HT-209-1

HTTR 設工認 第 4 回申請(R2.3.30)のコメントに係る回答
(耐震性(波及的影響含む))

令和 2 年 8 月 28 日

日本原子力研究開発機構 大洗研究所

図 1 有効炉心 80%挿入時間⁵⁾

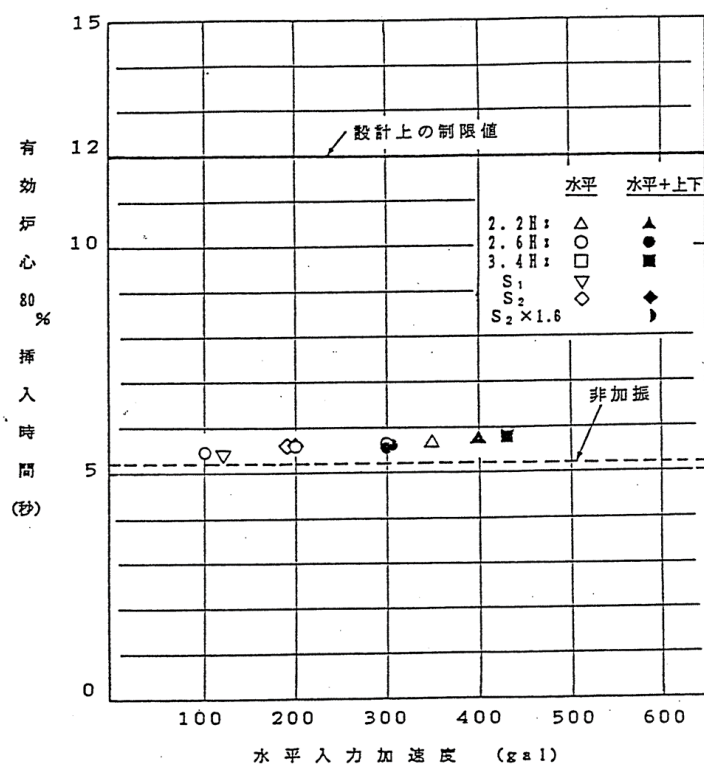
制御棒の挿入性については、計算上の応力が許容値以下であることを確認しているが、応力の比較のみで制御棒の挿入性が確保できることを、制御棒の挿入機構から説明して下さい。

本評価の前提条件を担保する観点から、基準地震動時における制御棒の動的挿入性を説明すること。

制御棒挿入性試験は、実施した全てのケースにおけるスクラム時の挿入時間は、設計上の制限値を満足した¹⁾。試験により得られたスクラム時間を図 1 に示す。

制御棒挿入性試験では、最大水平加速度約 400gal で試験を実施している。1/2Sd の高温プレナムブロック部における応答波の最大水平加速度は約 200gal である。そのため、1/2Sd 時でも設計上の制限値を満足する。

図2 制御棒挿入孔における制御棒の状態

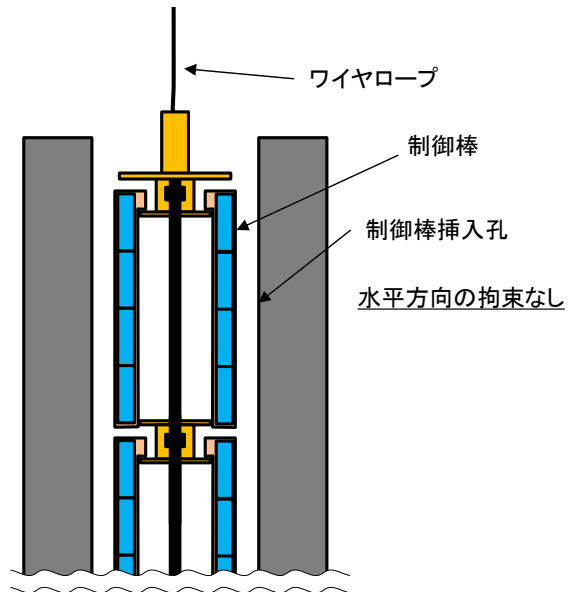
制御棒が基準地震動による地震力に対して構造健全性を有していること、連結棒の変形、損傷等により制御棒が屈曲し、複数の制御棒要素が挿入経路を閉塞することがないことを説明すること。

制御棒の挿入を遅延させる要因としては挿入中の制御棒と制御棒案内管との接触によって発生する摩擦力がある。黒鉛と金属材料の摩擦係数は 0.1~0.2 であり¹⁾、金属同士の摩擦係数 0.2~0.4^{2,3)} と比較して小さく、また図 2 に示すようにワイヤロープに吊られ、かつ制御棒挿入孔のギャップが約 10mm ある制御棒は、水平方向に拘束されていないため、接触箇所に対する垂直抗力は小さい。これらの理由により、発電炉と比較して、Ss までの範囲において摩擦力は小さく、制御棒挿入孔と制御棒の接触による挿入の阻害はない。
